静岡市清水地区水源検討部会

報告書

令和5年度

静岡市水道事業概要 及び 承元寺取水口被災概要説明

(2) 清水地区(南部)の目標水量

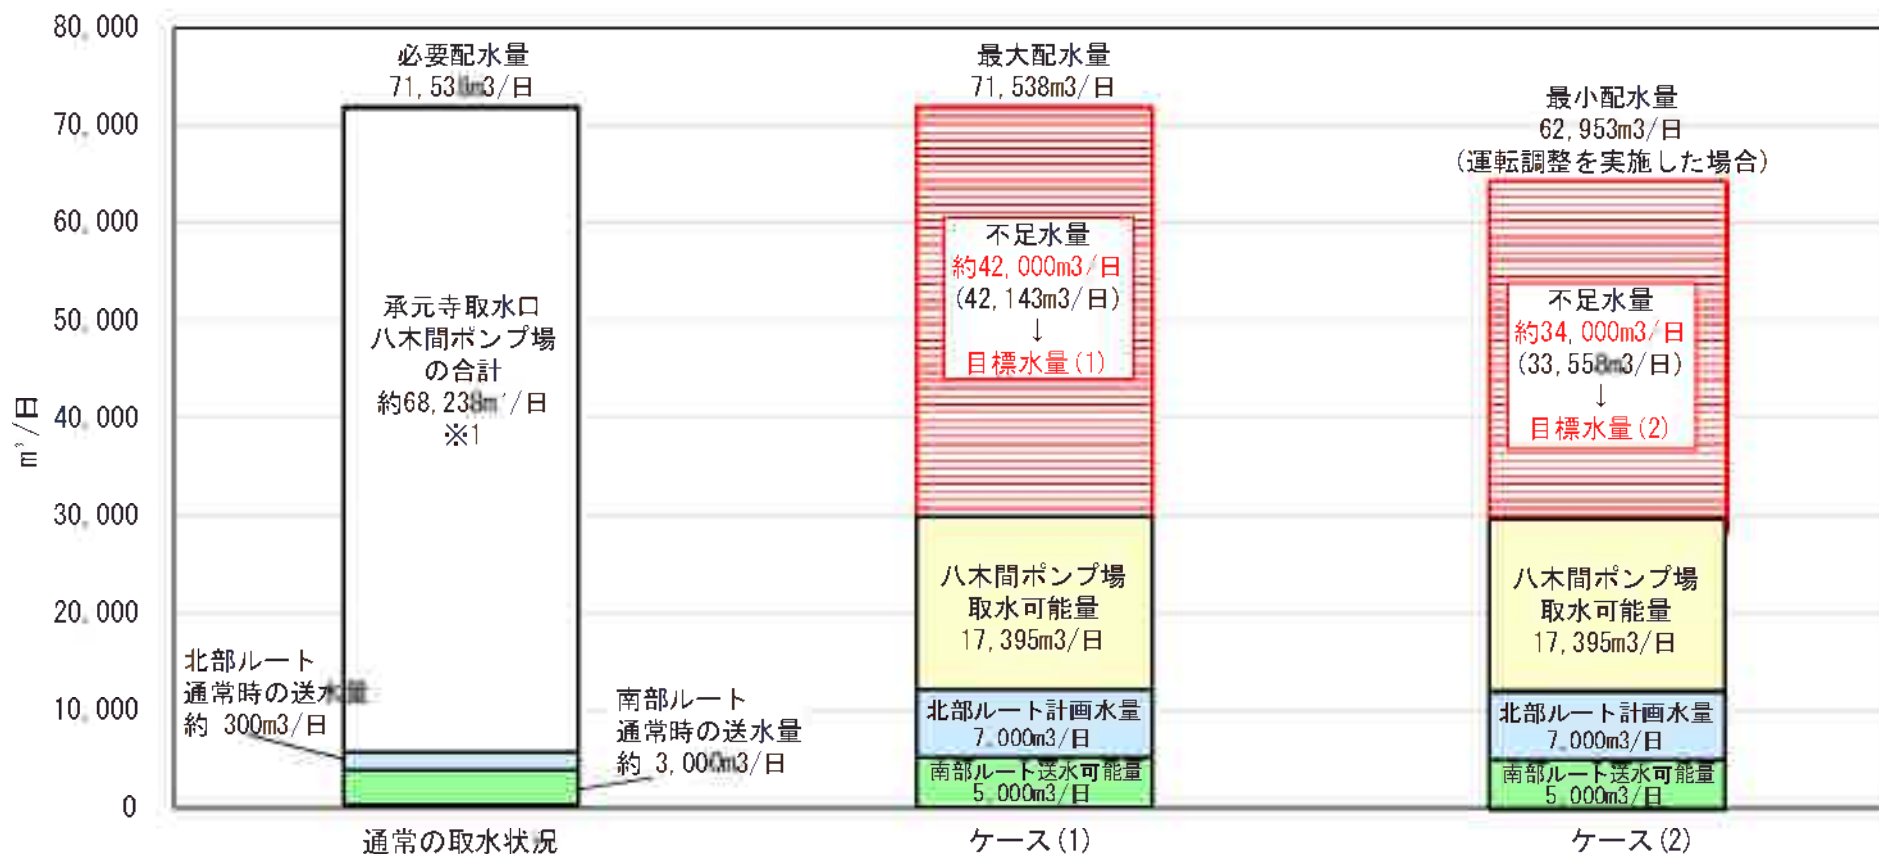
No.	御意見
1	<p>9月29日 第3回水源検討部会資料 資料2 7ページ （２）清水地区（南部）の目標水量 ケース(1)：承元寺取水口が停止した際の目標資料（運転調整無しの場合） ケース(2)：承元寺取水口が停止した際の目標資料（運転調整有りの場合）</p> <p>と表記にされていますが、この表記では資料初見の関係者には事務局の意図が伝われないと考えます。 例えば、 ケース(1)：承元寺取水口が停止した際の目標資料（運転調整行わず通常の水量確保を目標とする場合） ケース(2)：承元寺取水口が停止した際の目標資料（運転調整を行い、市民に夏場の渇水時程度の節水協力をお願いする場合） のような需要者である市民が理解しやすい表現を工夫する必要があると考えます。</p>

(6-3-2) 他システムからの水融通 南部ルートへの増強

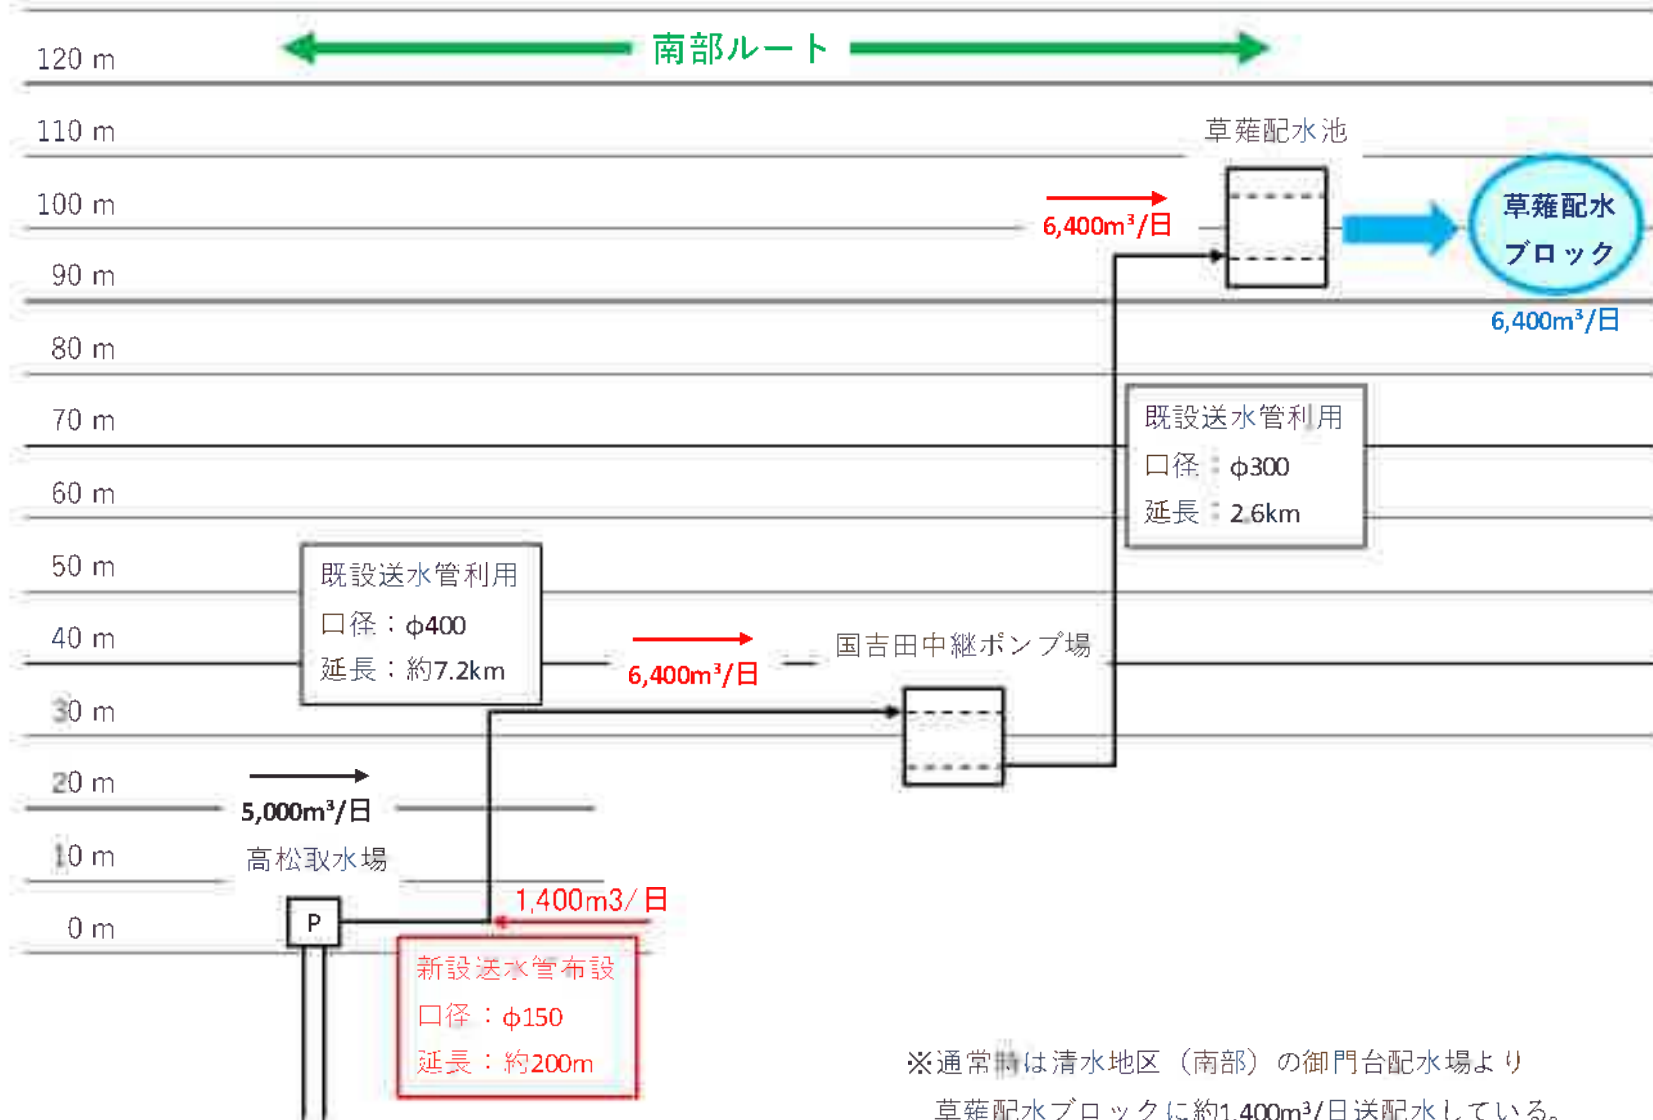
No.	議事	御質問	回答
1	議事：新たな水源検討総合評価（案）	資料3（35ページ）の「6-3-2 他系統からの水融通 南部ルート」の「増強」で、新設井戸は1400m ³ /日、となっていますが、なぜこの数値になっているのでしょうか。これ以上取水することは不可能なのでしょうか。（長岡委員）	<p>回答課 水道基盤整備課</p> <p>南部ルートの終点である草薙配水池の必要配水量は6,400m³/日であり、南部ルートの既存水源である高松取水場の取水可能量5,000m³/日との差である1,400m³/日を新規水源としています。</p>

資料3（35ページ）の「(6-3-2) 他系統からの水融通 両部ルート of 増強」の図で、高松取水場時点では5,000 m³/日あり、ここは赤字Eのとおり1,400 m³/日入ってくるが、この1,400 m³/日はどこから来るのか。
